SS 189 e SS 121

ITINERARIO PALERMO - AGRIGENTO

Lavori di ammodernamento del tratto Palermo - Lercara Friddi, lotto funzionale dal km 14,4 (km 0,0 del lotto 2) compreso il tratto di raccordo della rotatoria Bolognetta, al km 48,0 (km 33,6 del lotto 2 - svincolo Manganaro incluso), compresi i raccordi con le attuali S.S. n. 189 e S.S. n. 121

Report riepilogativo delle Modifiche Tecniche inserite in PV1

MODIFICA TECNICA

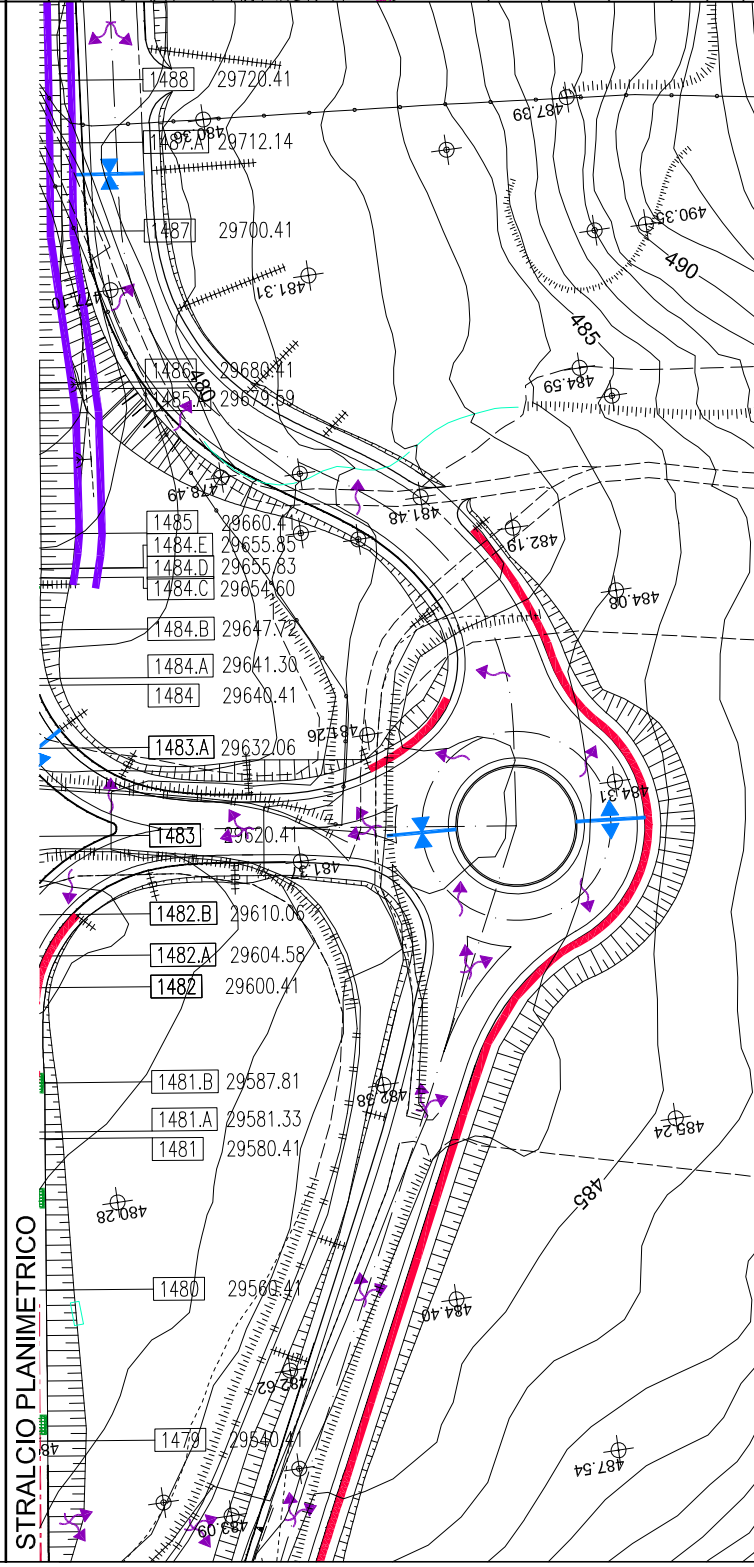
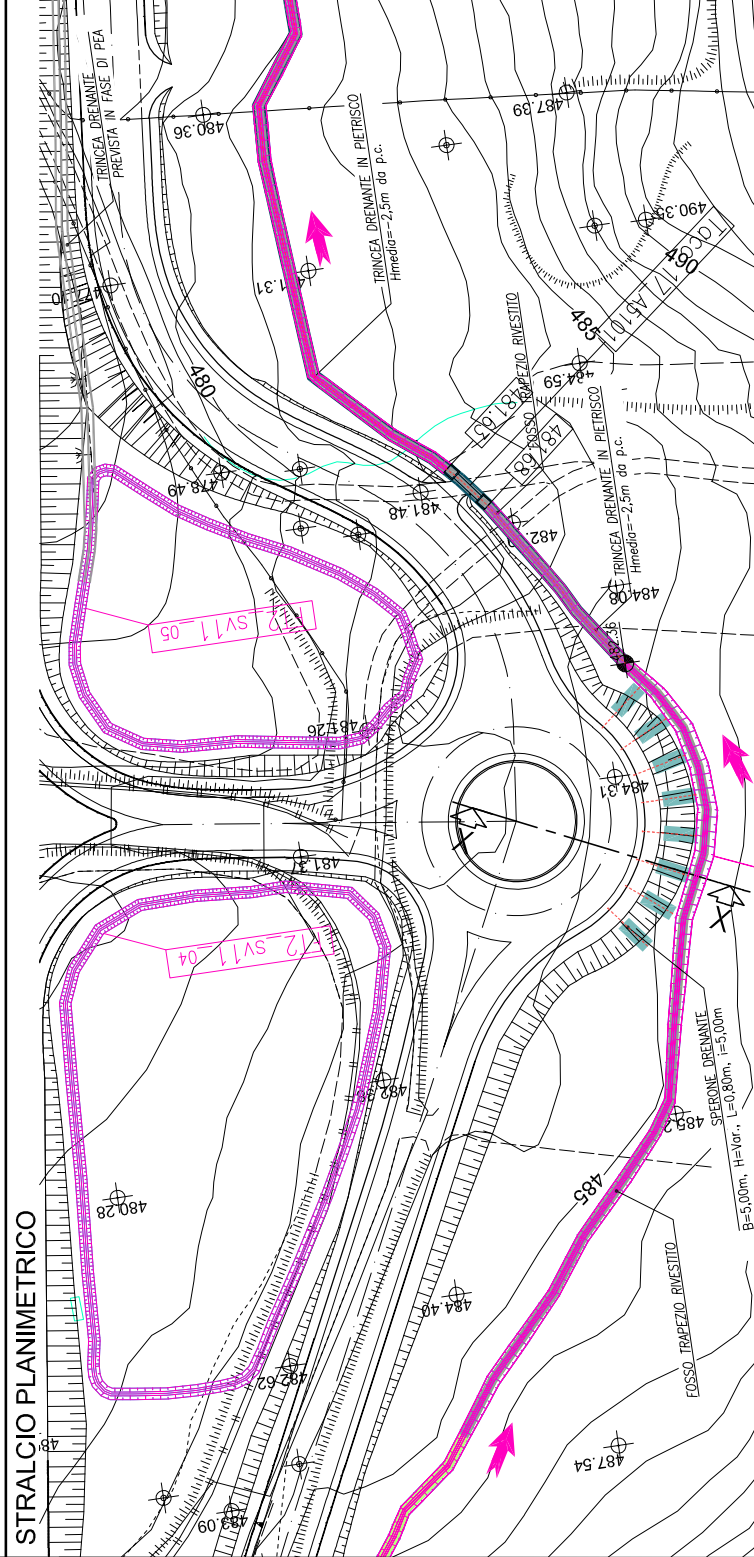
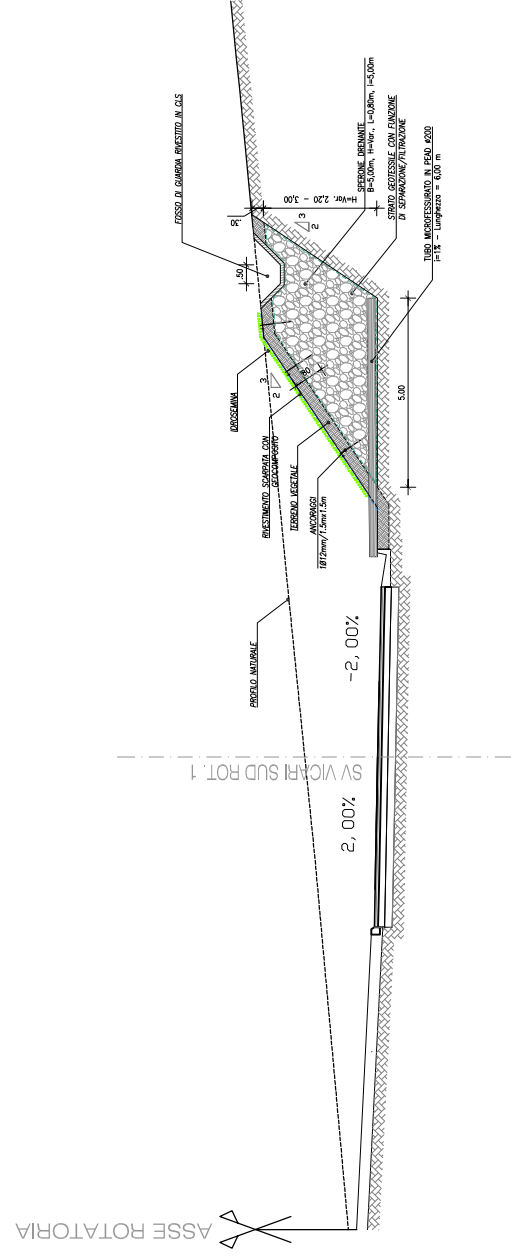
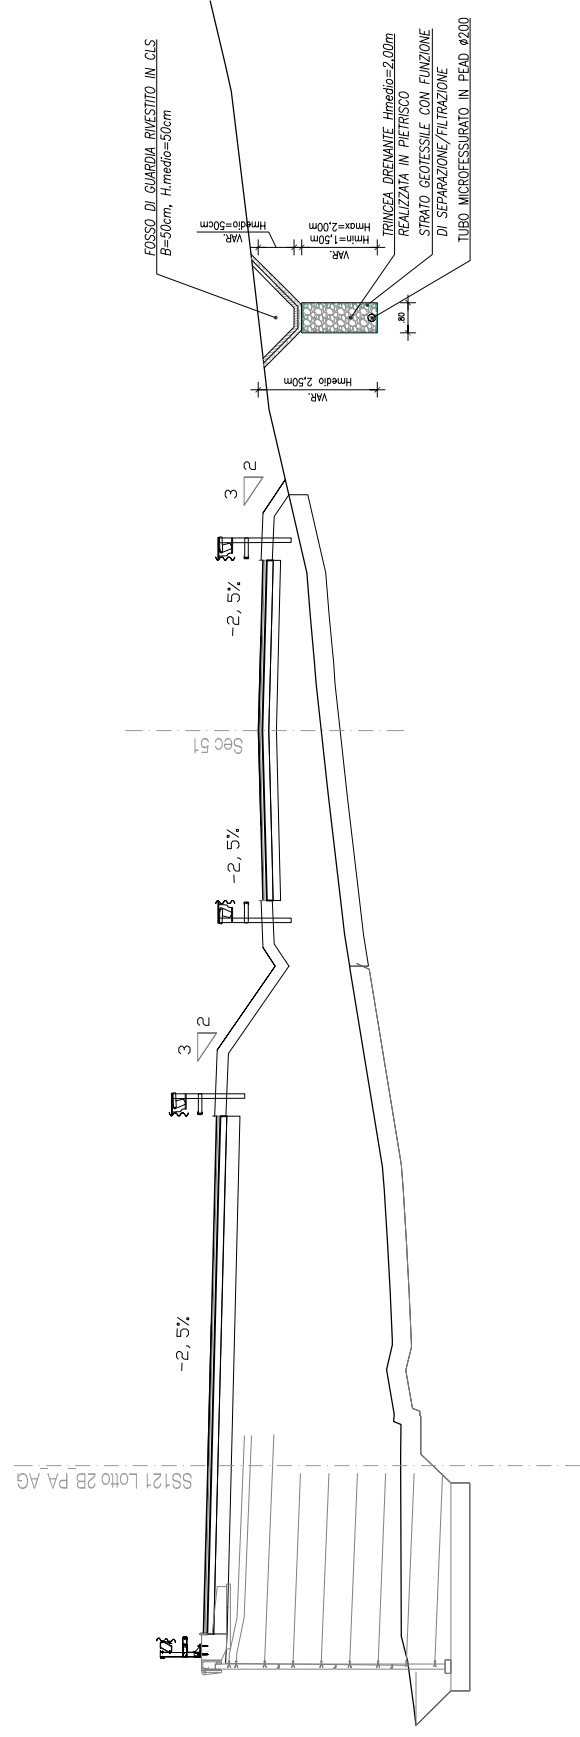
OGGETTO: La modifica tecnica n. 116 è stata emessa per introdurre modifiche ed integrazioni all'idraulica dello svincolo di Vicari Sud ed alla viabilità secondaria 51, restando necessarie poichè durante la fase di scavo per la realizzazione del cassonetto della rampa 1 dello svincolo in parola, si sono ravvisati affioramenti d'acqua la cui causa è riconducibile alle anomale condizioni pluviometriche registratesi nel primo trimestre del 2015.

- Viene implementato il sistema di drenaggio nel tratto di scarpata che insiste in corrispondenza della rotatoria 1 dello svincolo di Vicari Sud, inserendo degli speroni drenanti in pietrisco disposti a raggera, per la captazione delle acque di versante, e rivestendo in calcestruzzo il fosso di guardia limitrofo previsto in progetto;
- Viene inserita una trincea drenante che parte dall'innesto della VS51 con la rotatoria 1 dello svincolo di Vicari Sud e termina nel Tombino TP62-TC58. Al di sopra di tale trincea drenante viene mantenuto il fosso di guardia come da PEA, ma viene rivestito in cls.

STRALCIO PLANIMETRICO

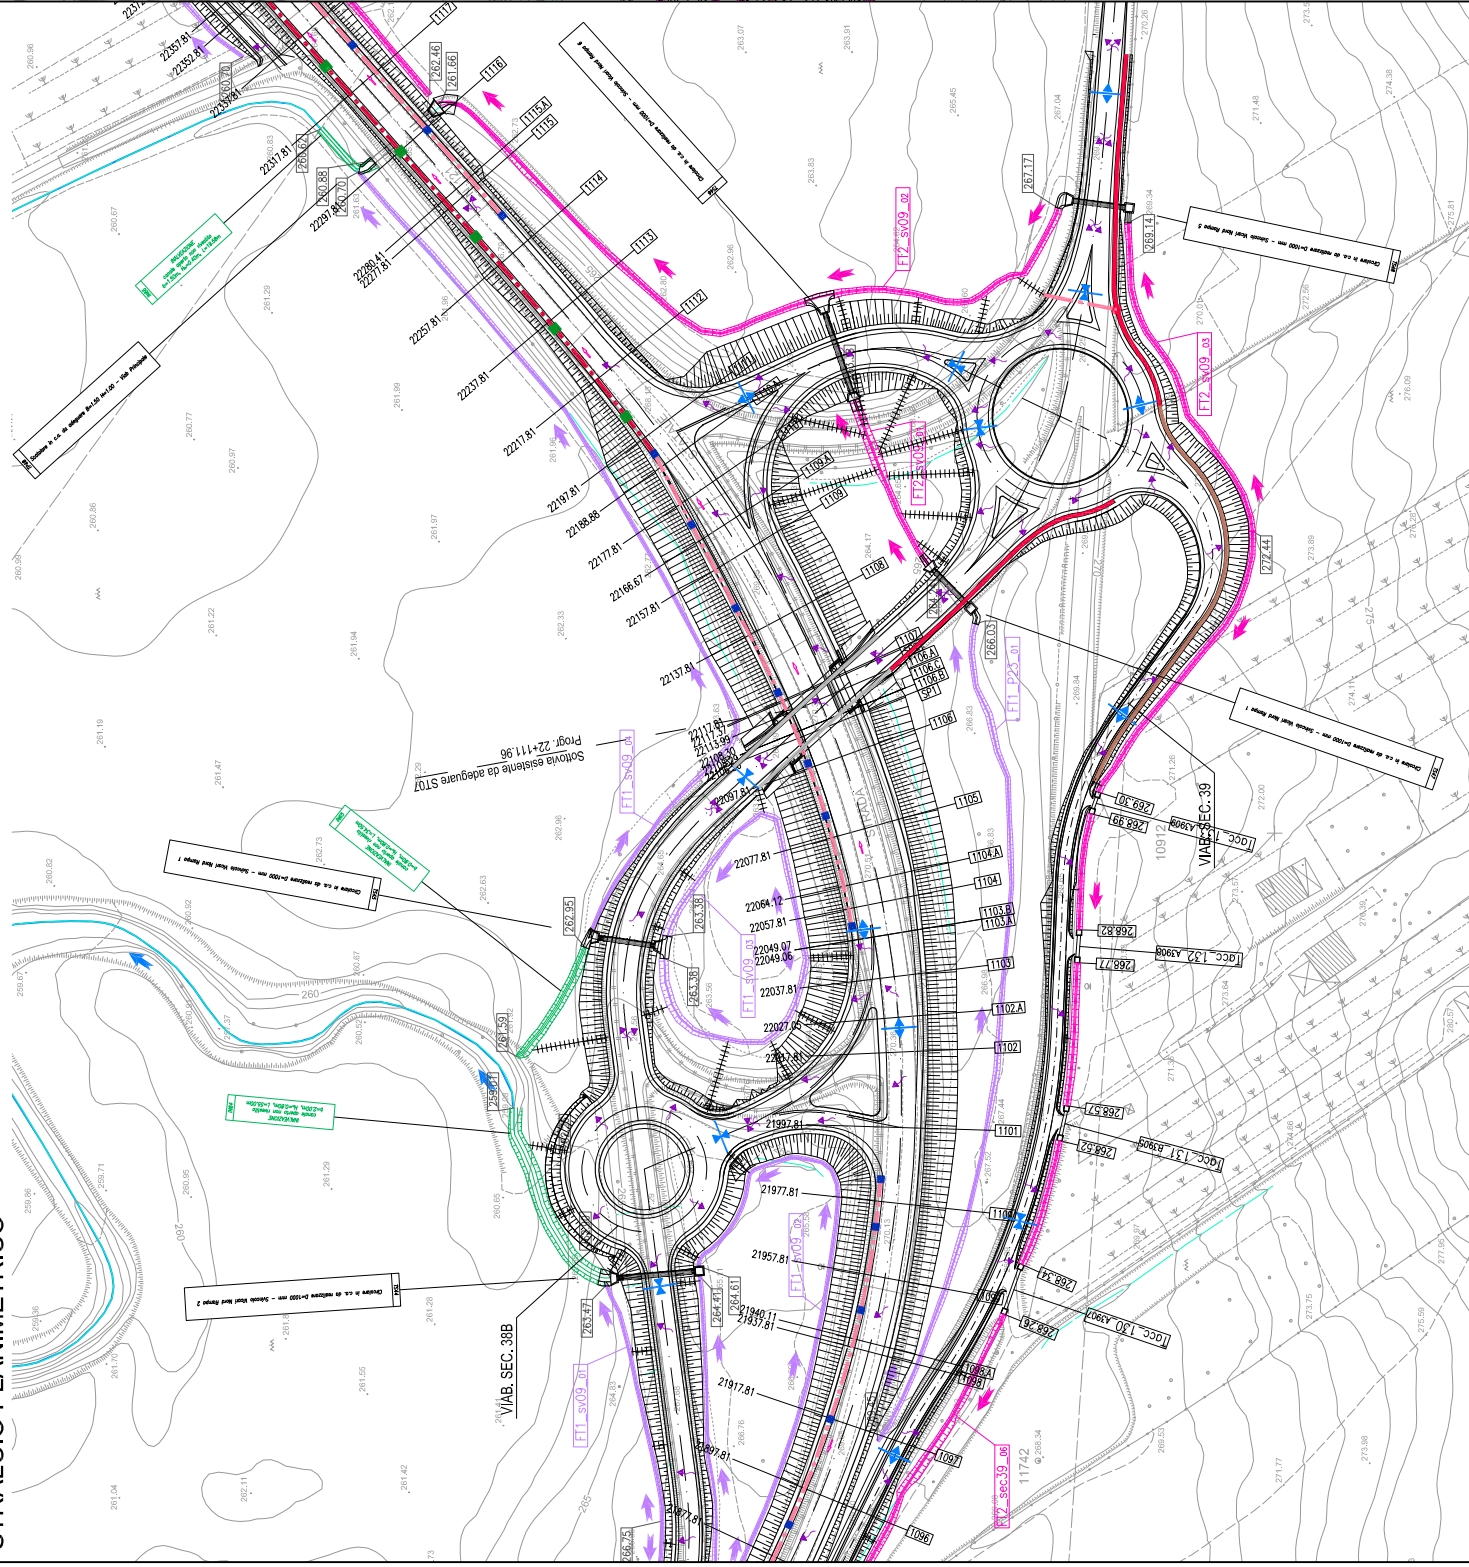
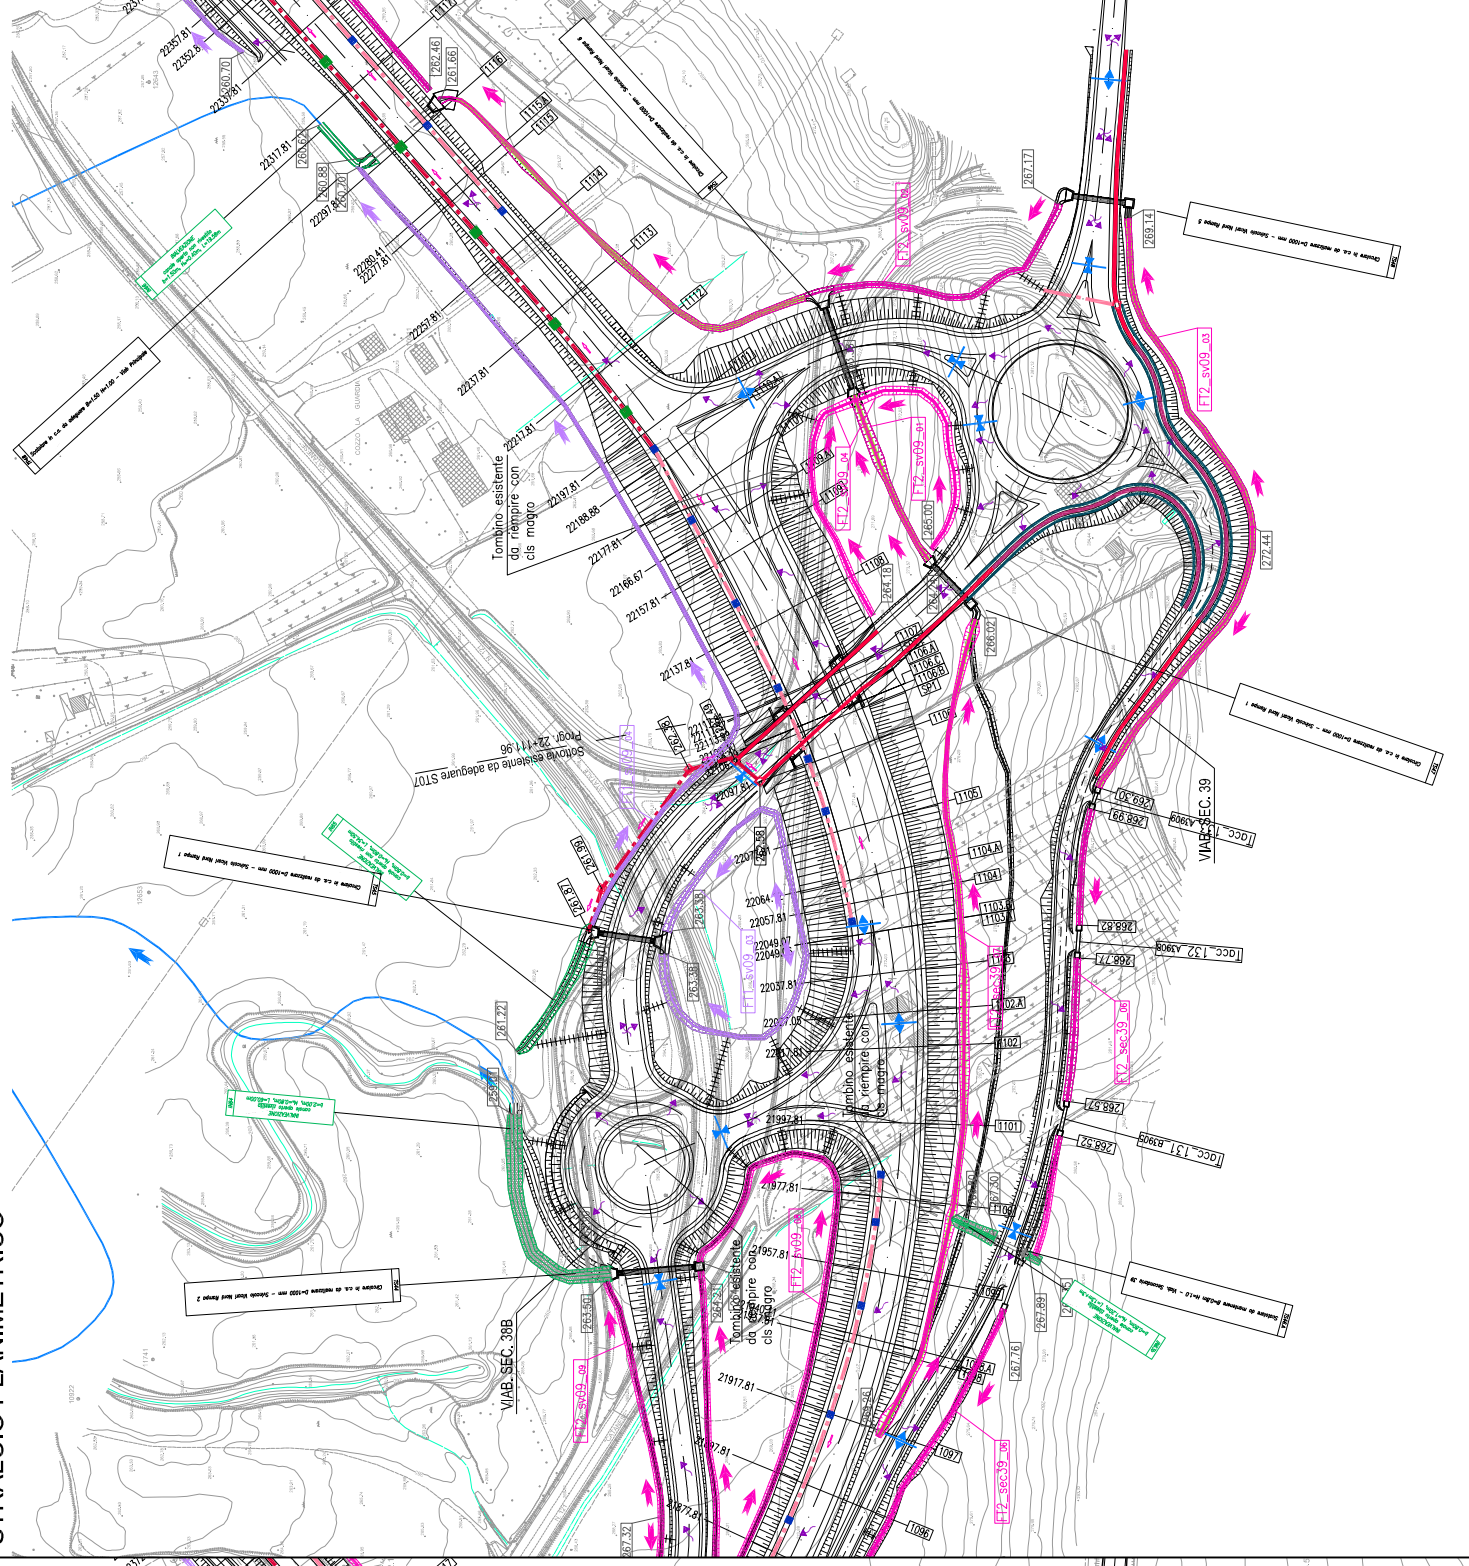
La modifica tecnica n. 125 è stata emessa in riscontro alle osservazioni e richieste formulate dall'Alta Sorveglianza ANAS nell'ambito delle lavorazioni svolte presso lo svincolo di Vicari Nord (SV09) e lungo le viabilità secondarie ad esso afferenti, ovvero la VS38 e la VS39.

- è stata risolta un'incongruenza grafica negli elaborati relativi al posizionamento delle barriere di sicurezza sulla VS38A;
- è stato rivisto il sistema di smaltimento delle acque di piattaforma delle rampe dello svincolo a seguito del rinvenimento di alcuni tombini esistenti non individuati in precedenza a causa della fitta vegetazione, migliorandone nel complesso l'efficienza idraulica;

- è stato implementato il sistema di drenaggio delle acque provenienti dalla scarpata di monte della rotonda afferente allo svincolo di Vicari Nord dove, a seguito delle anomalie condizioni pluviometriche registratesi nel primo trimestre del 2015, nel corso dei lavori sono stati ravvisate venute d'acqua dal fondo scavo. Per tale motivo sono state inserite delle trincee drenanti, un cunettone di drenaggio la cui sponda è stata rialzata per poter svolgere anche la funzione di pulizia ed è stato inserito il rivestimento delle scarpate in oggetto con geocomposito;

- l'opera in terra rinforzata OS93 è stata maggiormente protetta da possibili fenomeni di stagnazione d'acqua, distanziando, rispetto al piede dell'opera, l'inalveazione di progetto IN64 e dotando, al contempo, l'inalveazione di un adeguato rivestimento in materassi tipo "Reno".
